DIN EN 15269-5/A1

Einsprüche bis 2016-02-04
Vorgesehen als Änderung von
DIN EN 15269-5:2014-09

**Erweiterter Anwendungsbereich von Prüfergebnissen zur
Feuerwiderstandsfähigkeit und/oder Rauchdichtigkeit von Türen, Toren
und Fenstern einschließlich ihrer Baubeschläge –
Teil 5: Feuerwiderstandsfähigkeit von verglasten Drehflügeltüren und zu
öffnenden Fenstern mit Metall(rohr)rahmen;
Deutsche und Englische Fassung EN 15269-5:2014/FprA1:2015**

Seite
Europäisches Vorwort	3
1 Änderung zu Tabelle A.1, Regel A.5.6	4
2 Änderung zu Tabelle A.1, Regel B.4.15	4
3 Änderung zu Tabelle A.1, Regel B.4.16	4
4 Änderung zu Bild A.15b	4
5 Änderung zu Bild A.25	5
6 Änderung zu Bild A.27	5
7 Änderung zu Bild A.30	6
8 Änderung zu Bild A.43a	6
9 Änderung zu Bild A.43b	6
10 Änderung zu Bild C.2	7
11 Änderung zu Bild C.3	7
12 Änderung zu Bild C.5	8

4 Änderung zu Bild A.15b

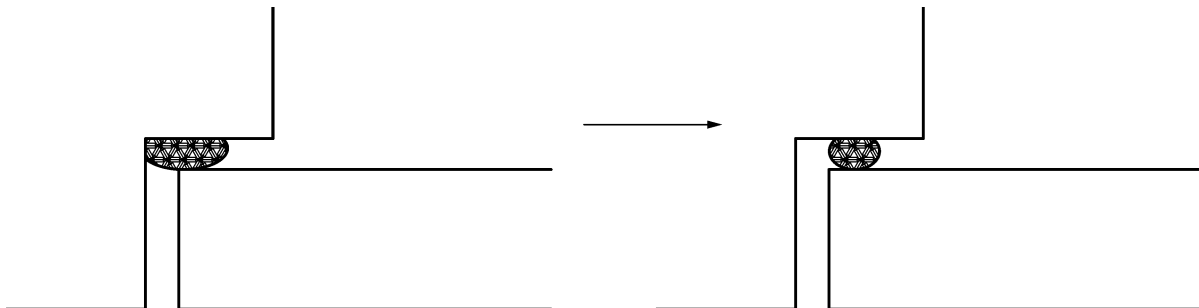
Das bestehende Bild wird durch das folgende Bild ersetzt:
